## REPNSES A L'AVIS DES SERVICES ADMINISTRATIFS

# Projet de parc photovoltaïque au sol

Département du Lot (46) – Commune de Séniergues

Dossier établi en octobre 2019 avec le concours du bureau d'études

### Tracé de raccordement envisagé

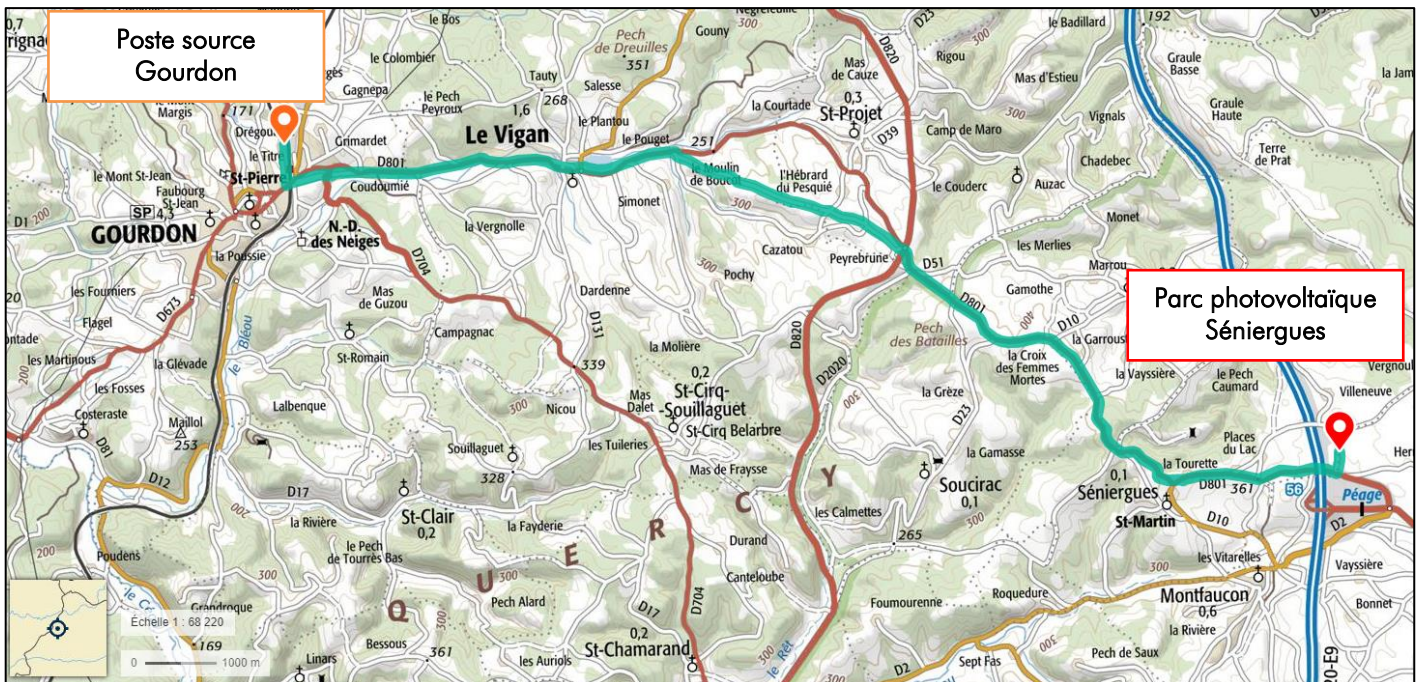
La MRAE recommande que l'étude d'impact soit complétée par un document cartographique représentant le tracé complet de raccordement au poste source qui est envisagé et par une analyse des impacts environnementaux potentiels associés ainsi que des éventuelles mesures environnementales à mettre en place.

Les modalités de raccordement au réseau public ainsi que le tracé seront établis par ENEDIS après obtention du **Permis de Construire**, comme l'exige la réglementation actuelle.

Selon les premières études d'ENEDIS, l'installation photovoltaïque de Sériergues pourrait être raccordée au Réseau Public de Distribution de HTA par l'intermédiaire d'un unique poste de livraison, lui-même raccordé au **poste source de Gourdon**, à 18 km du parc photovoltaïque.

Le tracé de raccordement définitif sera confirmé par ENEDIS, en fonction de la capacité du réseau, à la date de l'accord du permis de construire. Suite à l'accord du permis de construire, REDEN SOLAR a deux ans pour raccorder le parc photovoltaïque de Sériergues au réseau public.
